**ŻYWIECKA FABRYKA
SPRZĘTU SZPITALNEGO FAMED S.A.**
34-300 Żywiec ul. Fabryczna 1

Notatka doradcza dotycząca bezpieczeństwa.

Nazwa wyrobu: *Lampa operacyjna LO-03/LO-05 do niskich pomieszczeń.*

Identyfikator działań korygujących dotyczących bezpieczeństwa: *Karta zmian 212/HRT/08.*

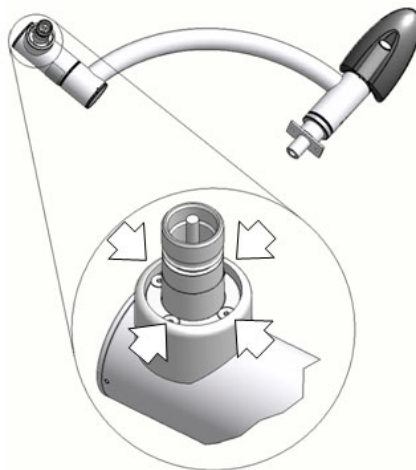
Na podstawie sygnałów z rynku stwierdzono możliwość poluzowania połączenia "przejsiówki ramienia" z pałąkiem czaszy lampy. W miejscu połączenia powstaje wyczuwalny luz. Miejsce powstawania luzu przedstawia poniższy rysunek. Potencjalne zagrożenie polega na możliwości zerwania poluzowanych wkrętów i w konsekwencji – upadek lampy i zagrożenie urazu pacjenta lub personelu medycznego.

- Sprawdzenie czy w użytkowanej lampie nie nastąpiło poluzowanie wkrętów mocujących w przejsiówce ramienia. Można to ocenić na podstawie dokładnych oględzin miejsca połączenia (pokazanego czerwoną strzałką na powyższym zdjęciu) i równoczesne wykonanie próby poruszenia poszczególnymi elementami wchodzącymi w skład węzła. Personel techniczny jest w stanie przeprowadzić ocenę wielkości luzu bez demontażu pałąka czaszy lampy.

Wszystkie lampy objęte niniejszą notatką, w możliwie krótkim czasie, zostaną poddane naprawie serwisowej polegającej na wymianie wadliwego węzła. Pozwoli to wyeliminować zagrożenie dla użytkownika i zapewni bezpieczną eksploatację lamp w wykonaniu do niskich pomieszczeń.

- Brak luzu świadczy o prawidłowym połączeniu i lampa może być użytkowana do czasu wymiany węzła mocującego przez serwis FAMED Żywiec S.A. Do czasu wymiany należy na bieżąco monitorować stan połączenia.
- W przypadku stwierdzenia luzu należy zaprzestać użytkowania lampy i niezwłocznie powiadomić FAMED Żywiec S.A. o stwierdzeniu luzów na połączeniu. Do czasu wymiany lampa nie powinna być eksploatowana.
